Pudahuel, 1 de agosto de 2022

Señor
Jorge Bermúdez Soto
Contralor General de la República
Presente

MINUTA

REQUERIMIENTO CONTRALORÍA POR PRESENTACIONES CONCEJALA GISELA VILA

Perfil Tipo de la Plataforma Vial del Manual de Carreteras

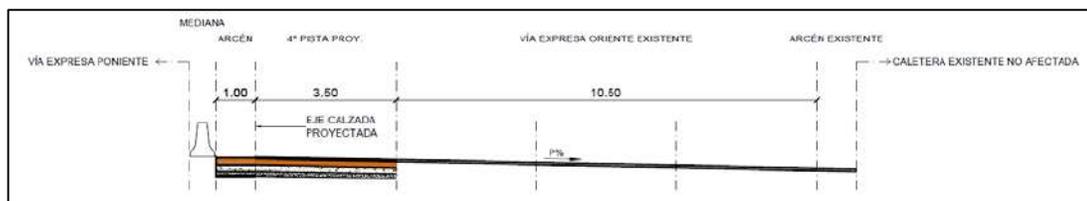
- d) En relación con la solución propuesta para la mediana, en el oficio Ord. Nº 6766/2022 de la Dirección de Vialidad (DV) que autoriza incumplir la norma sobre el ancho mínimo de la mediana establecida en el Manual de Carreteras, no se consideraron las presentaciones W002727/2022 y W014663/2022 que hice a la Contraloría, que se adjuntan al oficio E214557/2022, y se argumenta que una mediana angosta con barrera de hormigón brinda una adecuada solución desde el punto de vista de la seguridad vial. Al respecto es necesario señalar que el informe de la DV indica que los sistemas de contención proyectados deben impedir la invasión de las pistas opuestas para cualquier vehículo. Justamente esa invasión es lo que ocurrió en el caso correspondiente al ingreso W002727/2022. Por otra parte, la DV señala que las barreras de hormigón con mayor nivel de contención (NC) que permite la normativa nacional son capaces de contener vehículos de hasta 38.000 kg a 65 km/h, sin mencionar que esa resistencia ocurre cuando el impacto del vehículo con la barrera es a 20 grados o menos, es decir, en un ángulo de impacto pequeño (ver Tabla 6.502.603.B del Manual de Carreteras). En Vespucio Norte y otras autopistas urbanas de 3 pistas circulan

- e) En el Punto 5 de la minuta, la Inspección Fiscal afirma que el Manual de Carreteras no especifica un requerimiento de ancho mínimo de la mediana para el caso de calzadas de 4 pistas y con ello da a entender que sería de libre determinación como parte de cada proyecto, sin tener en cuenta que dicho ancho es creciente con el número de pistas y con la velocidad de proyecto, justamente para otorgar mayor protección a los usuarios. Es decir, ante la proposición de calzadas con 4 pistas en el PID Tramo 6, que inducen un significativo aumento de la velocidad de circulación, la Inspección Fiscal debió razonar que se requería un ancho mínimo de la mediana igual o mayor a 6 m. No obstante, en la minuta se hace alusión al adecuado funcionamiento de las medianas angostas en otros proyectos, pero sin hacer referencia a los dos ejemplos que entregué a la Contraloría que muestran sin lugar a duda la inseguridad de la solución basada en una mediana angosta con barrera de hormigón en autopistas urbanas de 3 pistas por sentido con alta presencia de vehículos pesados.

De acuerdo a las recomendaciones de Diseño del Volumen N° 3 del Manual de Carreteras, las dimensiones mínimas requeridas para una Autopista o Autorruta con velocidad de proyecto de 100 Km/h, son definidas en la Tabla 3.201.5.C "Cuadro resumen de anchos de plataforma en terraplén y de sus elementos a nivel de rasante", que corresponden a:

- Ancho de pista: 3,5 m
 - Ancho Berma Exterior: 2,5 m
 - Ancho Berma Interior: 1,0 m
 - Ancho Mediana: 6,0 m*
- (*): Ancho de mediana definida para calzadas con hasta 3 pistas por sentido.

En esa tabla se dan las especificaciones mínimas de elementos como la mediana, pero en ésta no se identifica el caso de medianas asociadas a calzadas de 4 pistas por sentido, lo mismo que la tabla 3.302.502.A del mismo Volumen, que resume los ancho de mediana.

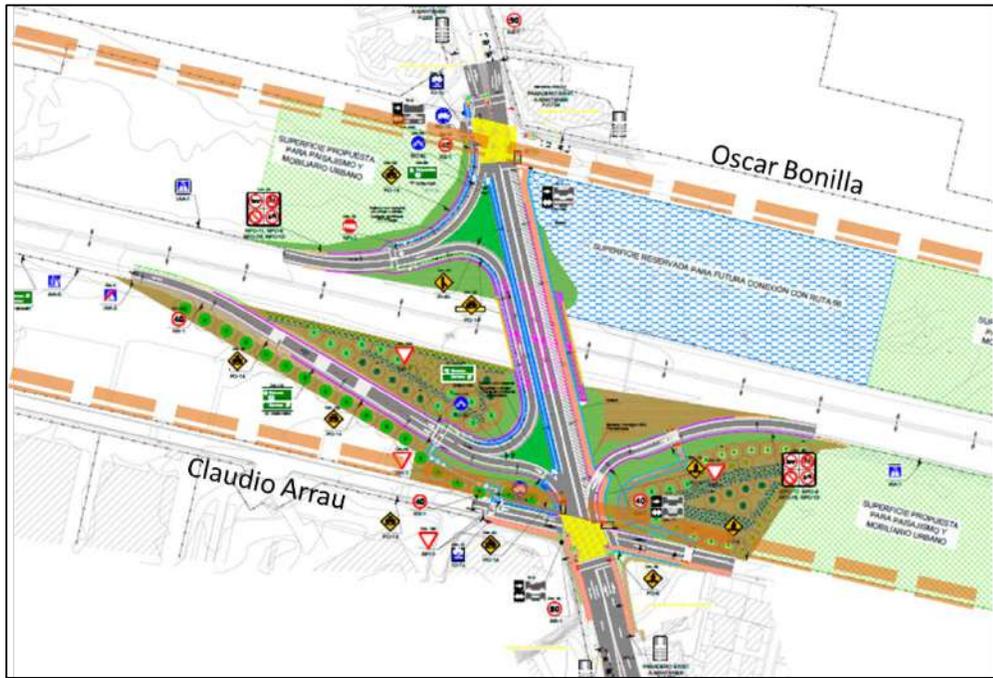
- f) En el Punto 6 de la minuta, en referencia a la compatibilidad del PID Tramo 6 con las vías troncales definidas en el PRMS en el caso del Atraveso Serrano, la minuta se limita a señalar, apoyada en simples esquemas en planta, que la estructura propuesta permite la futura ampliación de las avenidas Óscar Bonilla y Claudio Arrau a su perfil de 25 m. Al respecto corresponde señalar que la incompatibilidad geométrica surge al revisar la solución en elevación, lo que nunca ha sido analizado como parte de las alternativas presentadas a la comunidad. Dicho análisis requiere aplicar las normas de diseño de vías urbanas y estudiar la operatividad de los cruces de Av. Serrano con la Av. Óscar Bonilla y Av. Claudio Arrau dada la cercanía de los puntos conflictivos y el requerimiento de una regulación con semáforos. En el lado sur de la estructura propuesta la Av. Serrano se eleva sobre el nivel de suelo natural desde varios metros al sur de dicha vía, aspecto que no se aprecia en un análisis en planta. En ambos cruces se debieron proyectar e implementar, al menos en parte, las situaciones definitivas respetando el ancho de 25 m y analizando su operatividad y no simplemente declarar que la solución puede adecuarse en el futuro puesto que nada garantiza con los antecedentes expuestos que eso sea posible.

- Se revisó en dichas reuniones la situación actual de las edificaciones existentes al poniente de Américo Vespucio Norte, en donde se pudo establecer que existen construcciones de gran envergadura del tipo industrial y comercial plenamente establecidas, por lo que no se avizoraba modificaciones de dicha faja.

- Por otro lado, el trazado de Oscar Bonilla fue discutido en las reuniones de trabajo con la Seremi de Vivienda y Urbanismo, principalmente por la factibilidad de su continuidad al poniente de Américo Vespucio Norte, toda vez que por la disponibilidad espacial del Enlace con Ruta 68, el diseño actual, el de proyecto en estudio o cualquier otro que fuera analizado, imposibilitaría de manera importante el emplazamiento de la avenida hacia el poniente.

- Finalmente, en dichas reuniones se concluyó que el trazado de Oscar Bonilla al poniente de Américo Vespucio Norte tenía como único objetivo conectarse con Av. San Pablo, definiendo que no generaría ninguna conectividad adicional a la antes señalada. En este sentido, el equipo técnico del proyecto propuso una modificación del trazado de la avenida, generando la misma conexión indicada en el PRMS pero al oriente de Américo Vespucio Norte, dando cumplimiento a la conectividad de Oscar Bonilla con Av. San Pablo. La modificación se estableció definiendo el empalme entre ambas avenidas en el cuadrante nor-oriente (Lote 3) del Enlace Ruta 68/Américo Vespucio Norte, el cual forma parte de las expropiaciones realizadas para el proyecto.
